泊発電所 3号炉

可搬型重大事故等対処設備保管場所

及びアクセスルートについて

令和6年2月29日
北海道電力株式会社

図 防潮堤を越える箇所における可搬型ホース（300A）の吊り上げ作業

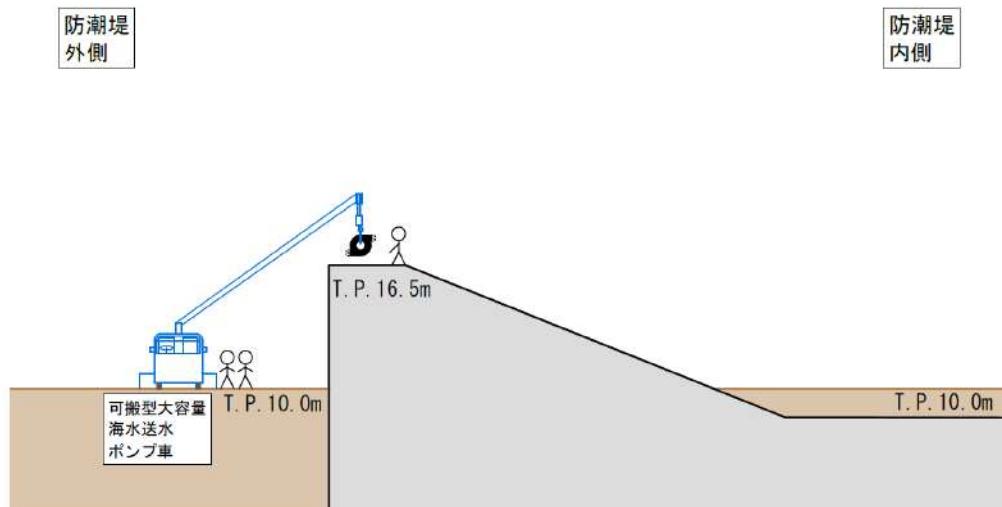
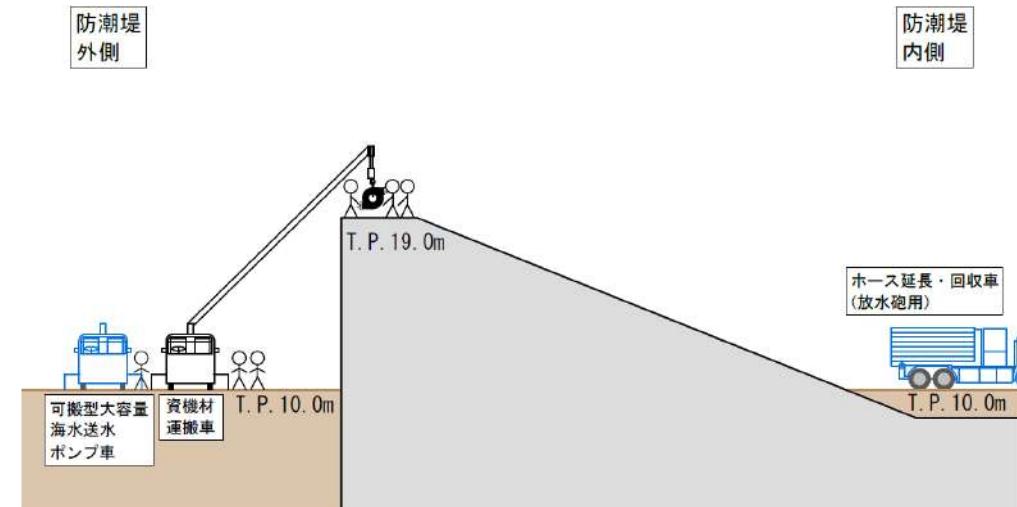
【指摘事項】(第38回審査会合(平成25年10月29日)) 131029-03

屋内アクセスルートの溢水影響について改めて説明すること。

審査会合での指摘事項に対する回答の一部変更について (防潮堤を越える箇所におけるホース敷設作業（自主手順）の変更)

- 第1098回審査会合（令和4年12月6日）において、2号炉脇の法面箇所及び防潮堤を越える箇所における可搬型ホースの敷設の成立性について説明するようご指摘を頂いたため、第1149回審査会合（令和5年5月25日）において各箇所における可搬型ホースの敷設の成立性を回答した。
- 上記回答のうち、防潮堤を越える箇所における可搬型ホース（300A）の敷設作業（自主手順）については、第1192回審査会合（令和5年10月5日）において防潮堤高さを設定変更する方針であることをご説明したことにより変更する。
 - 防潮堤高さをT.P.16.5mからT.P.19.0mに変更したことに伴い、可搬型大容量海水送水ポンプ車付属のクレーンを用いて可搬型ホース（300A）を防潮堤天端へ吊り上げる作業が不成立となった。
 - そのため、資機材運搬車を発電所構内に配備し、資機材運搬車付属のクレーンを用いて可搬型ホース（300A）を防潮堤天端へ吊り上げる作業に変更する。
- なお、防潮堤を越える箇所における可搬型ホース（150A）の敷設作業（自主手順）については、人力でホース敷設作業を行うことから変更はない。

※：作業手順の見直しにより、ホース吊り上げ時に必要となる要員数の変更（3名から6名）及び使用する車両の変更（資機材運搬車の追加）を行っている。本手順が必要となる要員数（6名）及びホース延長・回収車（放水砲用）の使用については、従前の手順から変更はない。

図 3号炉電気建屋付近のアクセスルートの変更

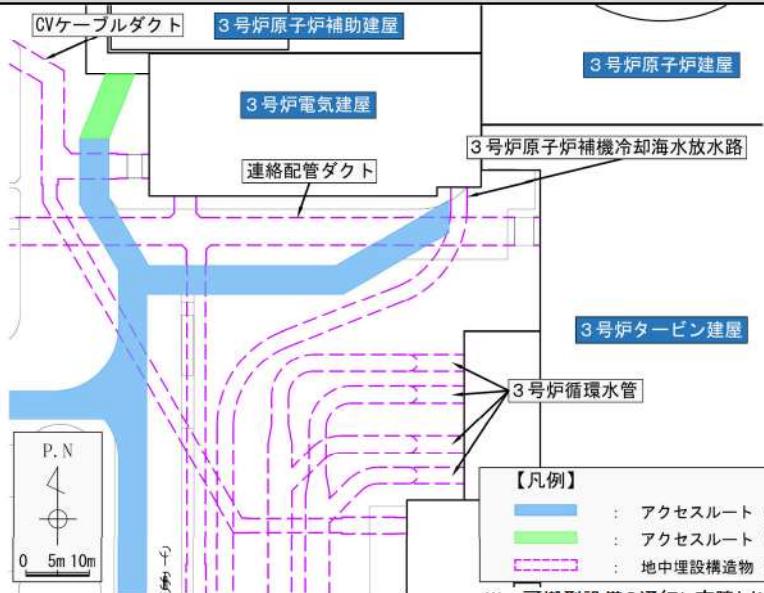
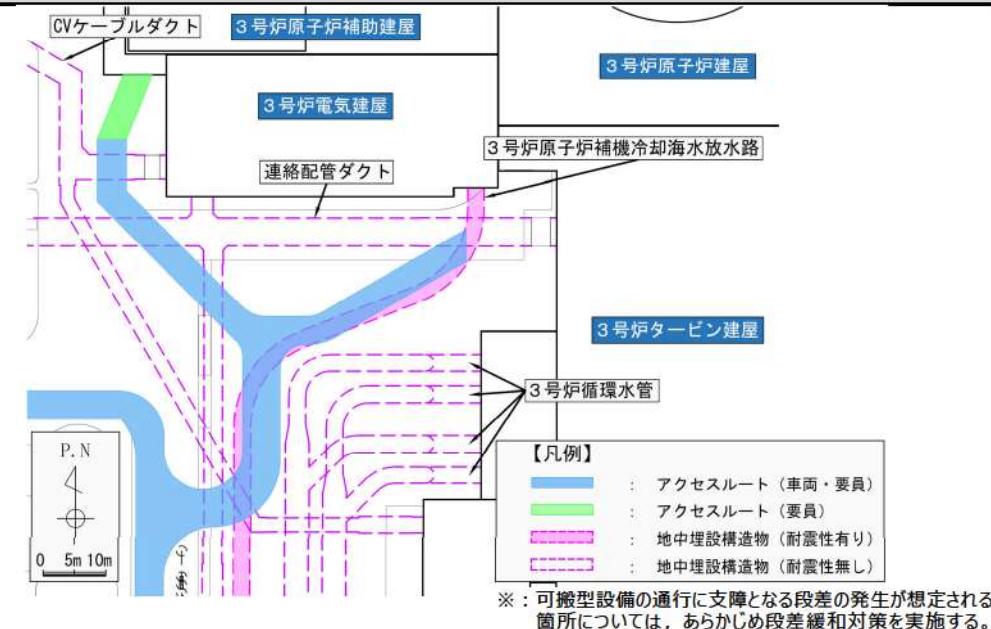
(1) 3号炉電気建屋付近のアクセスルートの変更

- 3号炉電気建屋付近のアクセスルートについて、以下の理由によりルートを設定変更する。

▶ 第4条 地震による損傷の防止（地下水排水設備について）の審査において、原子炉補機冷却海水放水路を非岩着構造から岩着構造に再構築し、基準地震動による地震力に対して構造強度を確保する方針に見直したことに伴い、地震時におけるアクセスルート確保の信頼性を向上させるために、耐震性の確保された原子炉補機冷却海水放水路の上部を通行するルートに変更する。

- 上記の変更を行っても、アクセスルート確保への影響がないことを確認するとともに、以下に示す手順の成立性を確認した。

▶ 「原子炉補機冷却水系への通水確保（海水）」、「ディーゼル発電機燃料油移送ポンプ及び可搬型タンクローリーを用いた燃料補給」及び「放水砲による大気への放射性物質の拡散抑制」について、手順の成立性（要員、想定時間、ホース圧損等）に影響はない。
